La Chorrera, 22 de junio de 2022
DRPO-DIREC-SEIA-NE-734-2022

En seguimiento al proceso de evaluación del ESTUDIO DE IMPACTO AMBIENTAL CATEGORIA I, PROYECTO; **VERONA**, ubicado carretera entrada Centro Comercial El Machetazo, corregimiento de Juan Demóstenes Arosemena, distrito de Arraiján provincia de Panamá Oeste, Reingresado el día 11 de mayo de 2022, para su evaluación por la Sección de Evaluación de Impacto Ambiental del Ministerio de Ambiente de Panamá Oeste, deseamos expresarle que luego de revisar el Estudio de Impacto Ambiental, tenemos a bien solicitarle lo siguiente:

Por este medio, le damos respuesta a la solicitud de ampliación y justificación a fin de aclarar las preguntas solicitadas mediante Nota DRPO-DIREC-SEIA-NE-734-2022, de 22 de junio de 2022 al proyecto VERONA.

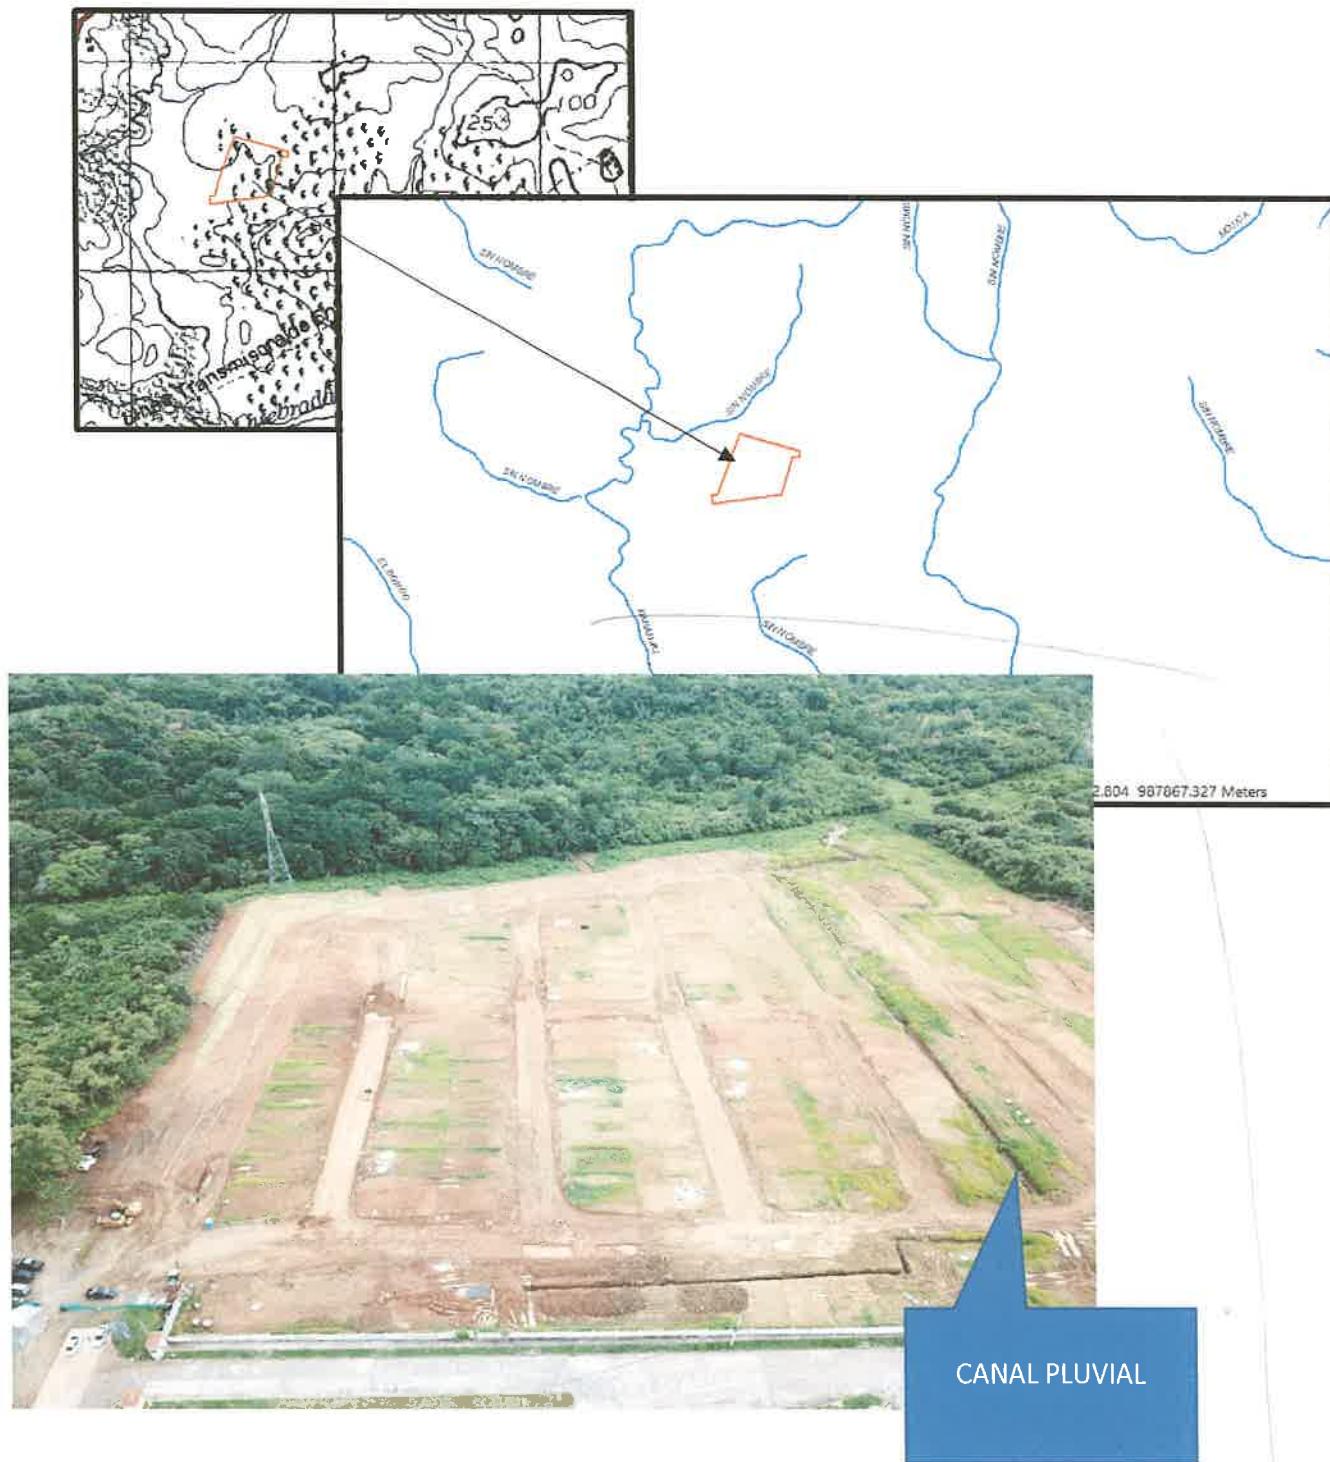
- 2.1. Aclarar en el punto **6.6. HIDROLOGIA**, dentro del EsIA, y presentar coordenadas UTM con DATUM de la fuente hídrica identificada dentro del polígono de proyecto.

- RESPUESTA:** en la página 44 en el punto **6.6. HIDROLOGIA** del estudio de impacto ambiental presentado se indicó que dentro del proyecto no se contemplan fuentes hídricas, en el área de desarrollo lo que existe es la formación de la escorrentía es resultado de las aguas pluviales provenientes de los proyectos que se encuentran arriba (**El Naranjal**), dichas aguas serán llevadas a través de tuberías hacia las cunetas que se construirán en el residencial. Cabe destacar que en el área fueron aprobados otros proyectos en los cuales se realizaron adecuaciones en el terreno, por tal motivo no se evidencia en campo no se evidencia la fuente hídrica que indica el sistema nacional de información ambiental (SINIA)

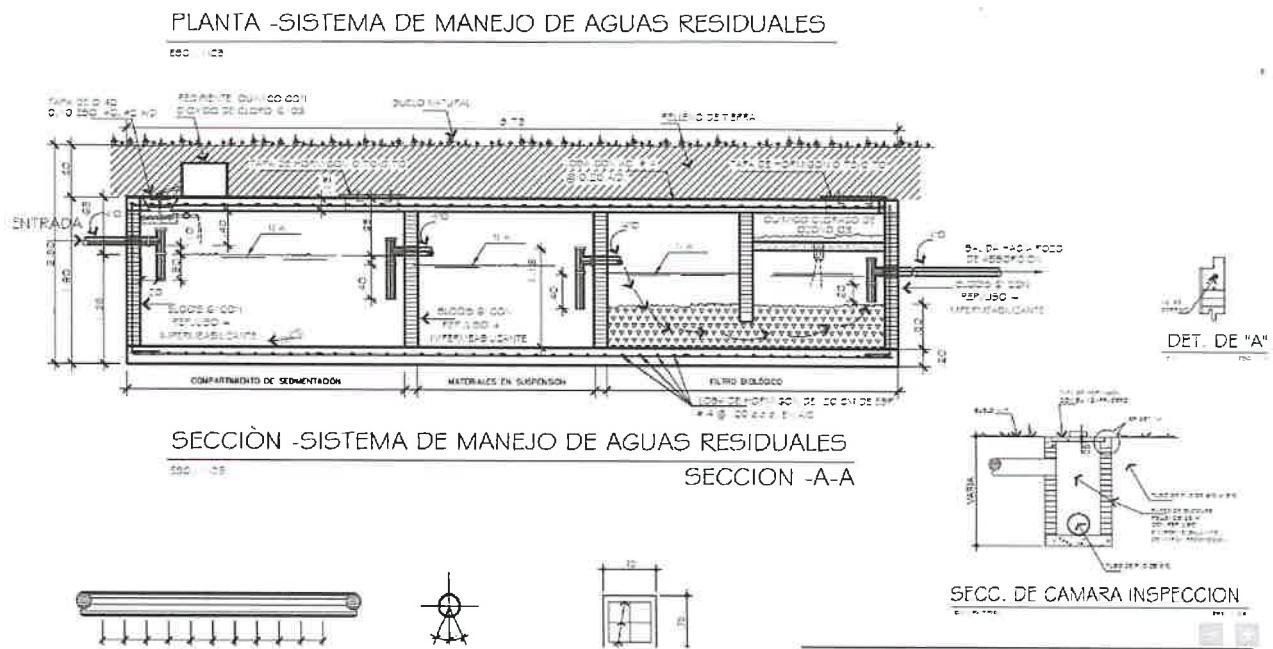
- 3.1. Aclarar la superficie del polígono del proyecto, una vez georreferenciada las coordenadas proporcionadas por el Departamento de Geomática de la dirección de Información Ambiental Del Ministerio de Ambiente (Nivel central) no concuerda la superficie indicada.

RESPUESTA: el proyecto se desarrollará sobre una superficie de 90,505.67dm² (9ha 0505.67m²), distribuidas entre las fincas 413373 la cual cuenta con una superficie de 6has + 9594.47 dm² y la finca 12269 con una superficie 140ha 6630m² 63.06999999dm² de la cual se utilizará de 2 has + 0911.20 dm².

**PROYECTO
VERONA**
**PROMOTOR
VERONA WEST INVESTMENT, S.A.**
**LOCALIZACION
PROVINCIA DE PANAMA OESTE**
DISTRITO DE ARAUJAN
CORREGIMIENTO
JUAN DEMOSTENES AROSEMENA

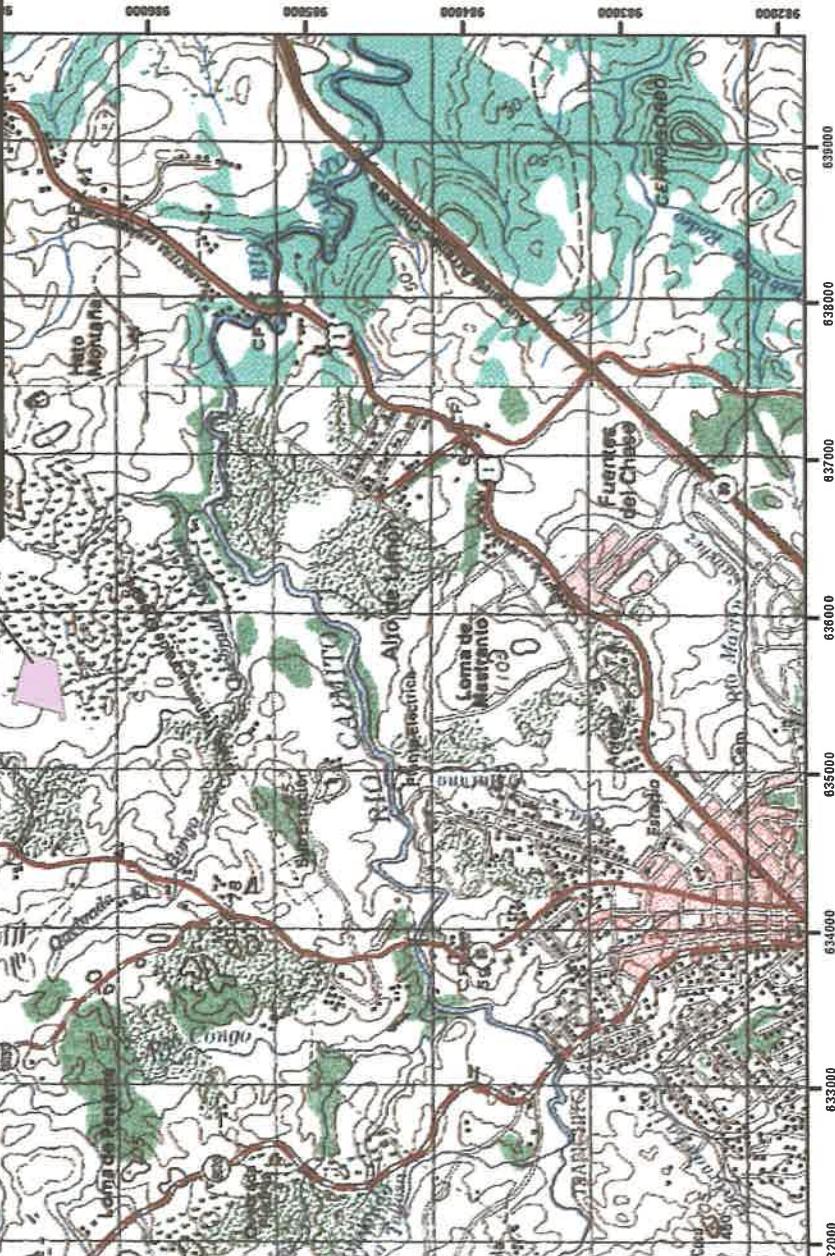
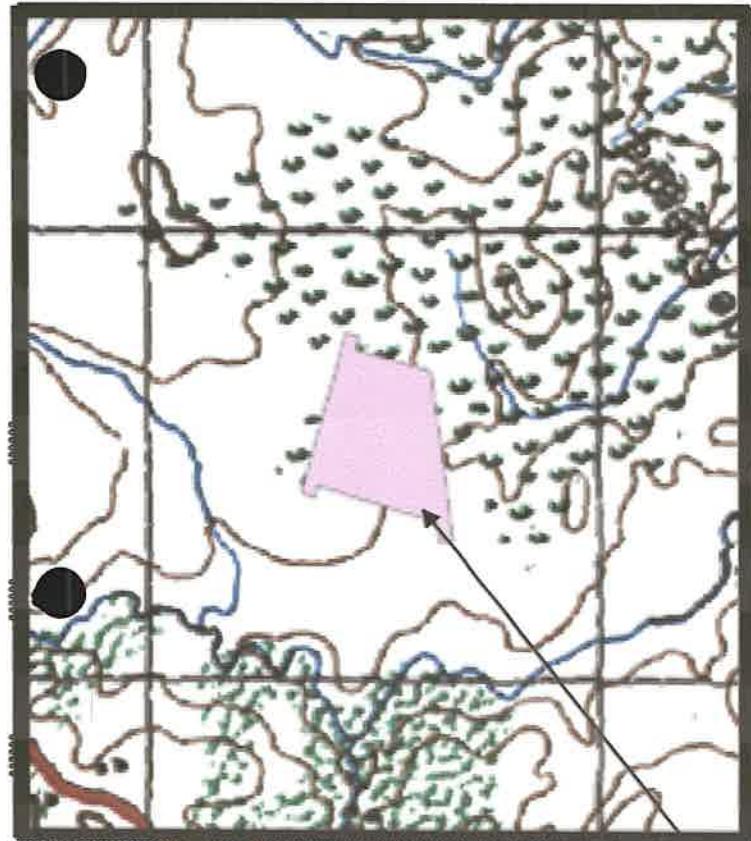
- 3.1. Aclarar la superficie del polígono del proyecto, una vez georreferenciadas las coordenadas proporcionadas por el Departamento de Geomática de la Dirección de Información Ambiental del Ministerio de Ambiente (Nivel Central) no concuerda las superficies indicadas.

Por este medio, en atención a la Nota DRPO-DIREC-SEIA-NE-734-2022, de 22 de junio de 2022 dirigido al proyecto **VERONA**, tenemos a bien aclarar que la misma se desarrollará sobre una superficie de 90,505.67dm² (9ha 0505.67m²), distribuidas entre las fincas 413373 la cual cuenta con una superficie de 6has + 9594.47 dm² y la finca 12269 con una superficie actual de 140ha 6630m² 63.06999999dm² de la cual se utilizará 2 has + 0911.20 dm².

PROYECTO
VERONA
FROMOTOR
VERONA WEST INVESTMENT S.A.
LOCALIZACION
PROVINCIA DE PANAMA OESTE
DISTRITO DE ARAUJITO
CORREGIMIENTO
JUAN DEMESTEÑOS AROSENENA

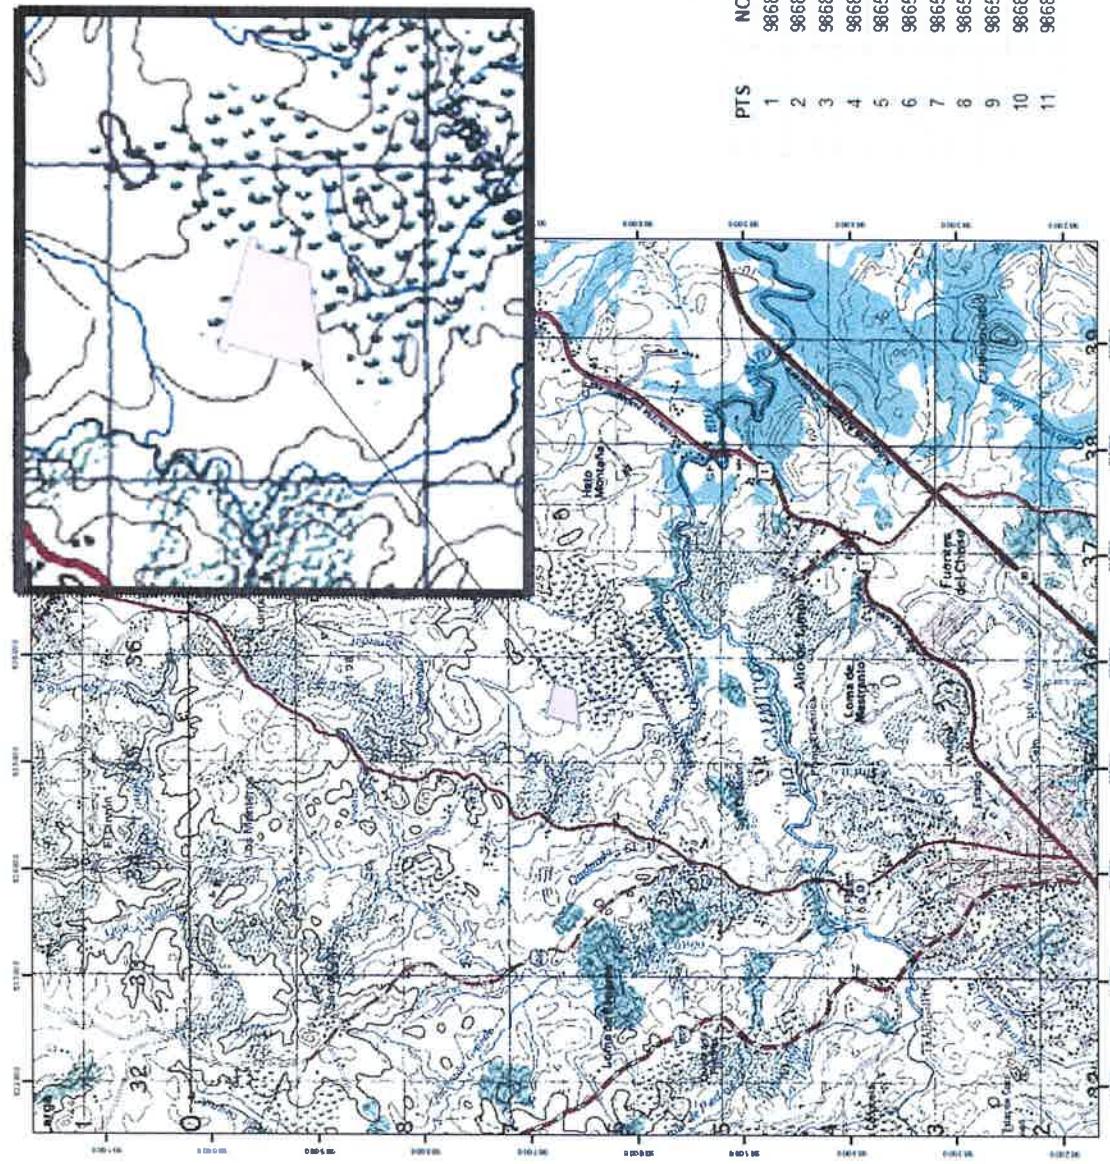
- 1.2. Aportar mapa claro, con su información marginal consecuente, leyenda, que sea conciso y consonó con el polígono referido de superficie de 9 has + 0505.57m².

Seguidamente aportamos lo solicitado con los detalles de polígono
